**IMPIANTO INTEGRATO AGRIVOLTAICO
COLLEGATO ALLA RTN**

POTENZA NOMINALE 83,63 MW

COMUNE DI SERRACAPRIOLA (FG)

**Risposta richiesta di documentazione
integrativa – Soprintendenza Speciale per il
Piano di Ripresa e Resilienza**

Figura 3.1: Carta dell'intervisibilità Teorica estesa fino al buffer di 3 km delle recinzioni dell'impianto.

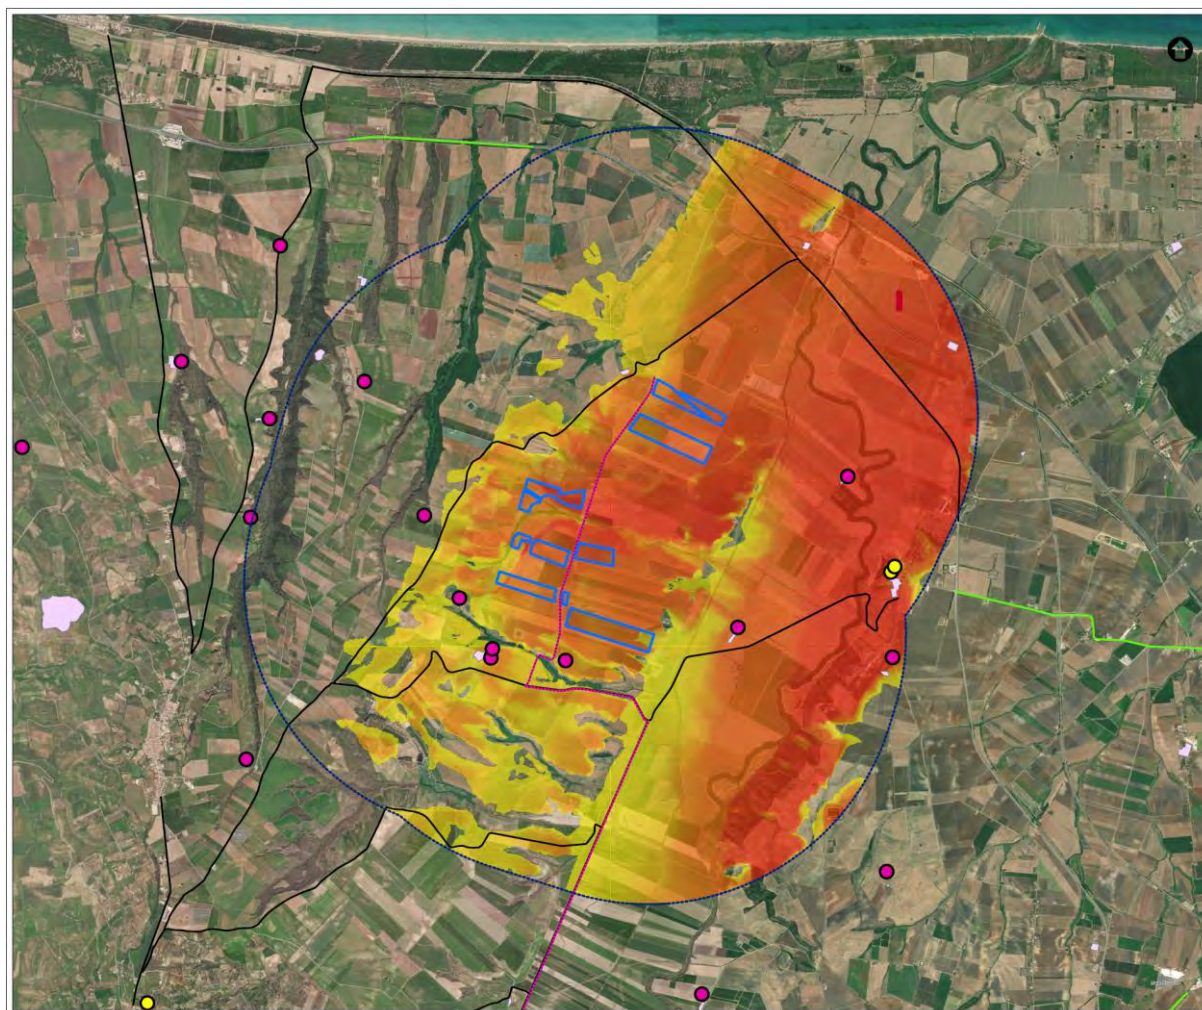
Richiesta: Carta dell'intervisibilità di dettaglio dell'impianto fotovoltaico in oggetto e delle opere connesse estesa anche oltre il buffer areale di 3 km di raggio; sulla medesima cartografia andranno indicate le strade panoramiche e di valenza paesaggistica, la rete tratturale, il sistema insediativo delle abbazie, la rete delle masserie storiche, le aree archeologiche e di interesse archeologico, nonché tutti gli ulteriori beni culturali sottoposti a tutela da parte seconda del D.Lgs. 42/2004 e tutti i beni paesaggistici sottoposti a tutela dalla parte terza del medesimo D.Lgs.

L'intervisibilità teorica dell'impianto è stata calcolata utilizzando il Modello Digitale del Terreno 10x10 disponibile sul portale [Tinitaly \(ingv.it\)](http://Tinitaly (ingv.it)).

L'intervisibilità è stata calcolata all'interno di un'"Area Buffer" estesa fino a 3 Km, al fine di comprendere da quali ambiti e visuali del territorio e in che proporzione l'impianto risulta essere maggiormente percepibile.

Per il calcolo dell'intervisibilità la recinzione dell'impianto, è stata discretizzata definendo una serie di punti che rappresentano l'andamento planimetrico del perimetro del Sito.

- OFFSETA: 4,81 m, rappresentante l'altezza massima delle strutture dell'impianto fotovoltaico;
- OFFSETB: 1,70 m, rappresentante l'altezza media dello spettatore.

Applicati i criteri è stata calcolata l'intervisibilità dell'impianto all'interno dell'"Area Buffer" individuata. Come indicato nell'immagine sotto riportata l'impianto risulta essere più visibile nei territori ad Ovest e ad Est dello stesso. Si sottolinea che l'intervisibilità riportata nel presente documento non tiene conto della vegetazione e di altri ostacoli visivi diversi dalla Morfologia del Territorio. Il risultato è una Mappa di Intervisibilità Teorica estremamente cautelativa.

Figura 5.1: Individuazione dei Punti di Presa fotografica su carta dell'intervisibilità

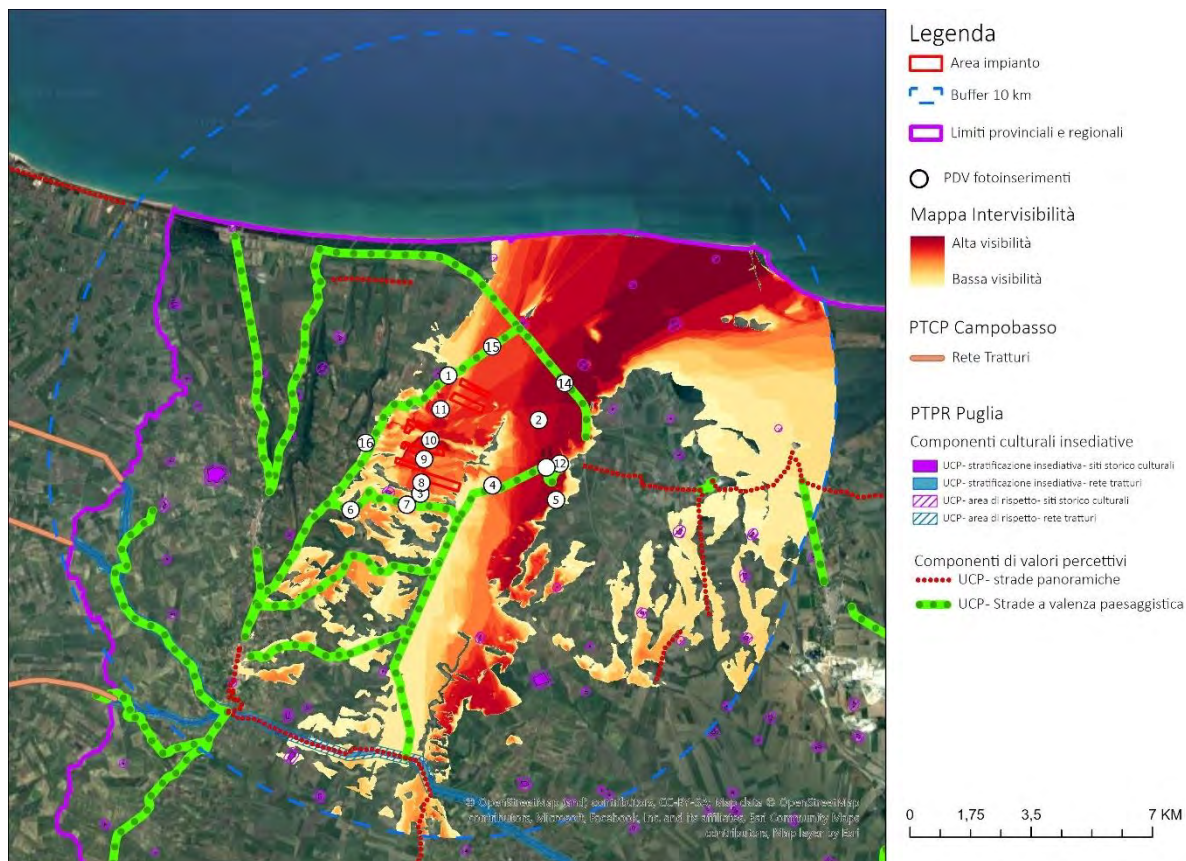
Richiesta: Elaborazione di ulteriori rendering fotografici su immagini reali ad alta definizione e realizzate in piena visibilità (assenza di nuvole, nebbia, foschia, ecc.) con coni visuali privi di ostacoli in primo piano, dai luoghi sottoposti a tutela ai sensi della parte II del D.Lgs. 42/2004 e dai principali fulcri visivi, nonché dalle strade a valenza paesaggistica e dalle ulteriori strade di penetrazione:

- Dalla ex abbazia di Sant'Agata in più direzioni,
- Dal complesso architettonico di Santa Maria di Ripalta in più direzioni,
- Strada SP41 bis in più punti e in prossimità del fiume Fortore,
- strada SP42 bis in più punti).

I suddetti fotorendering realistici, andranno elaborati anche a falsi colori in modo da contraddistinguere ogni impianto eolico/fotovoltaico con lo stesso colore di tonalità accesa al fine di valutare l'incidenza dell'effetto cumulo

Si vuole porre l'attenzione sul fatto che i fotoinserti prodotti sono stati realizzati sulla base dello studio di intervisibilità condotto che è stato trattato al Punto 1c del presente documento, dove per l'individuazione di ulteriori potenziali recettori, l'area di intervisibilità è stata calcolata sulla base di un buffer di 3 Km e sono stati scelti luoghi localizzati in aree di massima visibilità. Inoltre per meglio comprendere se nell'ambito ricadessero ulteriori punti di interesse l'intervisibilità per la scelta dei fotoinserti è stata estesa fino a 6 km.
